Lageplan / Leitungsabfrage

Zg.-Nr. Nd_PG007a	Planungsphase	Planungsgenehmigung	OP
Dateiname Nd_PG001-PG007_200131.dwg	Projekt	U-Bahnhof Neu-Westend (Nd) barrierefreier Ausbau (Einbau Aufzug)	
Maßstab 1:250	Bauteil	Lageplan Leitungen Straßenebene / Leitungsabfrage NUR ZUR INFORMATION	
Blattgröße 1015 x 420 mm	Bauwerksnr. A 55	Tech. Platz: WUB-ND-BHF	Örtlichkeit: Neu-Westend
Projektnr. A27339			Linie U2
Bauwerksb. 135-01			Strecke MAE

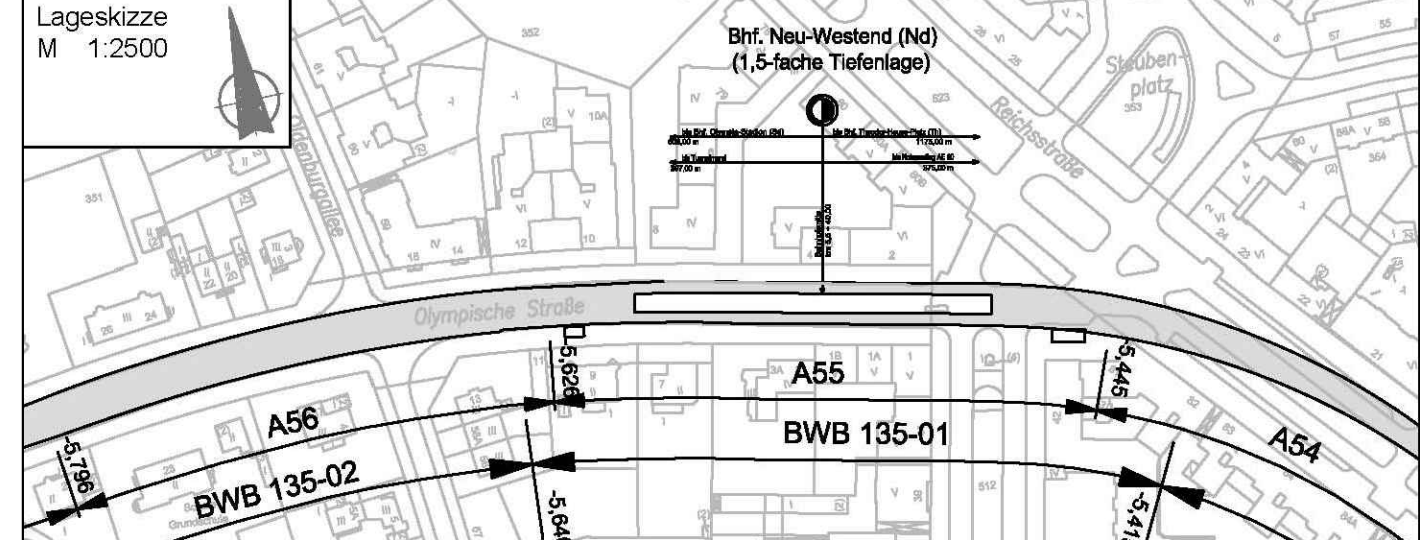
Darstellung Verkehrsführung und Lichtsignalanlage Variante 2 vorbehaltlich der LSA-Planung.
 Ursprünglicher Planverfasser der Zg.-Nr. Nd_PG007 vom 31.01.2019 ist Büro AAK Architekten am Kaiserdamm GmbH.

a Änderungen gem. Erwidern Stellungnahmen im PG-Verfahren (blau)		31.01.20	Wirbel	
Index	Änderung	Datum	Name	Freigabe
Betriebsleiter		Planfeststellungsbehörde		Zg.-Nr. Nd_PG007a
gezeichnet im Original Boisserée		gezeichnet im Original J. Hagen		Prüfingenieur
Datum	Unterschrift	Datum	Unterschrift	
Freigabevermerke - BVG Projektleitung		Freigabevermerke - Planer		
Einverstanden	Zur Ausführung freigegeben	Übereinstimmung mit der Ausführungsplanung geprüft	Übereinstimmung mit der Ausführungsplanung geprüft	
gezeichnet im Original 27.08.2020	J. Hagen	Datum	Objektplaner	Datum
Datum	Projektlg.	Datum	Projektlg.	Tragwerksplaner
